**Zweite Gutachterliche Stellungnahme zum Schriftstück
der Landesrechtsanwaltschaft Bayern
wegen fernstraßenrechtlicher Planfeststellung
(B20 Ortsumfahrung Laufen),
Zeichen LAB 8 P 8 A 20.40017 vom 11.11.2021**

München, den 15.12.2021

Auftraggeber:
RITTERSHAUS Rechtsanwälte PartGmbH
Dr. Wolfgang Patzelt
Barer Straße 7
80333 München

*Mögliche kostengünstigere Streckenführung der Variante 2a
mit Querung im Bereich des Bahneinschnittes*

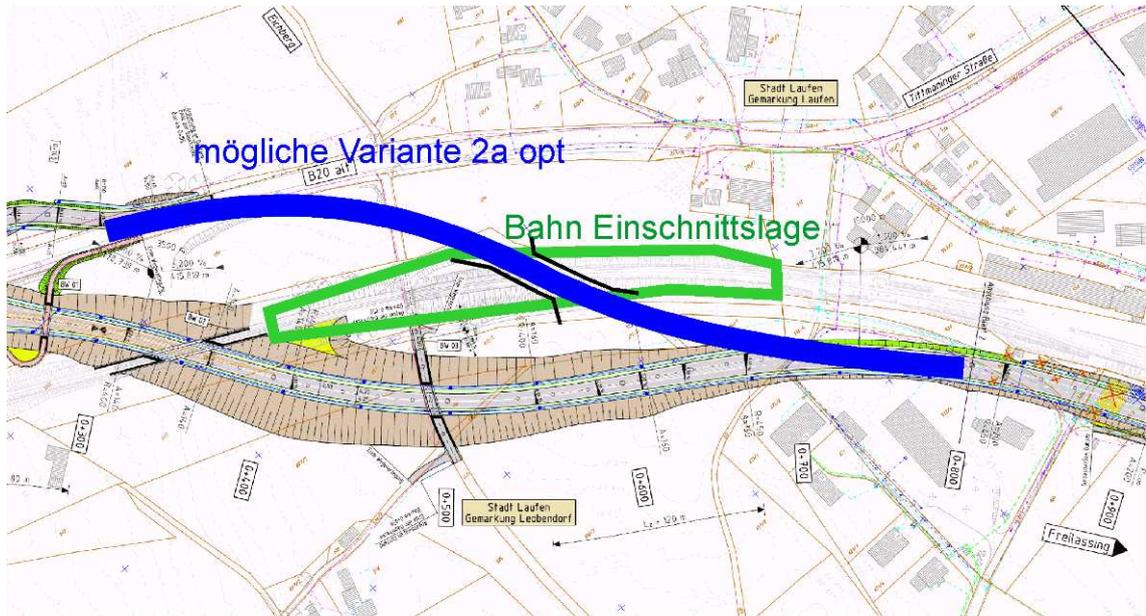
"Hinsichtlich der Frage, warum das BW-02 in der Variante 4 (Planvariante) als Straßenüberquerung und in der Variante 2a als Straßenunterquerung ausgeplant worden ist, verweisen wir auf Seite 136 des PFB und auf die Ausführungen des StBA im Vermerk" vom 28.05.2019 zu Klägereinwendungen (Seite 18658 d.A.)."

Im Planfeststellungsbeschluss auf S. 136 steht:

"Ob die Straße unter der Bahnlinie hindurch oder über die Bahnlinie hinüberführt, richtet sich dabei nach der Topographie und den jeweils einzuhaltenen Trassierungsparametern. Dabei schwenkt die Bahnparallele weiter westlich vom Bestand ab. An der Stelle, an der die Vorzugsvariante die Bahn quert, liegt die Bahnlinie im Einschnitt, so dass eine Querung mittels Brücke erfolgt. An der Stelle, an der die Bahnparallele die Bahnlinie queren würde, liegt die Bahn hingegen im Übergangsbereich zwischen Damm- und Einschnittslage. Die Entwicklungslänge zwischen Letten und der Bahnquerung reicht nicht aus, um die Bahnlinie mit einer Überführung mit der für eine elektrifizierte Bahn nötigen lichten Höhe queren zu können. Zudem würde eine Brücke über die Bahn mit der Brücke der GVS Biburg - Haiden über die Bahnlinie in Konflikt geraten, weshalb für die Bahnparallele eine Unterführung unter der Bahn geplant wurde."

Das heißt, weil die Variante 2a die Bahn an einer Stelle quert, bei der die Eisenbahn ungefähr ebenerdig verläuft, wäre die Eisenbahn zu unterfahren statt zu überbrücken. Doch gerade die GVS Biburg - Haiden verläuft tiefer als die Bahn, so dass sie eher mit einer tiefliegenden B 20 neu in Konflikt gerät als mit einer höherliegenden Variante.

Darüberhinaus wäre es möglich gewesen, die Variante 2a ebenfalls wie die Variante 4 im Bereich des Bahneinschnitts auf einer Brücke zu queren, siehe blaue Linie der Abbildung.
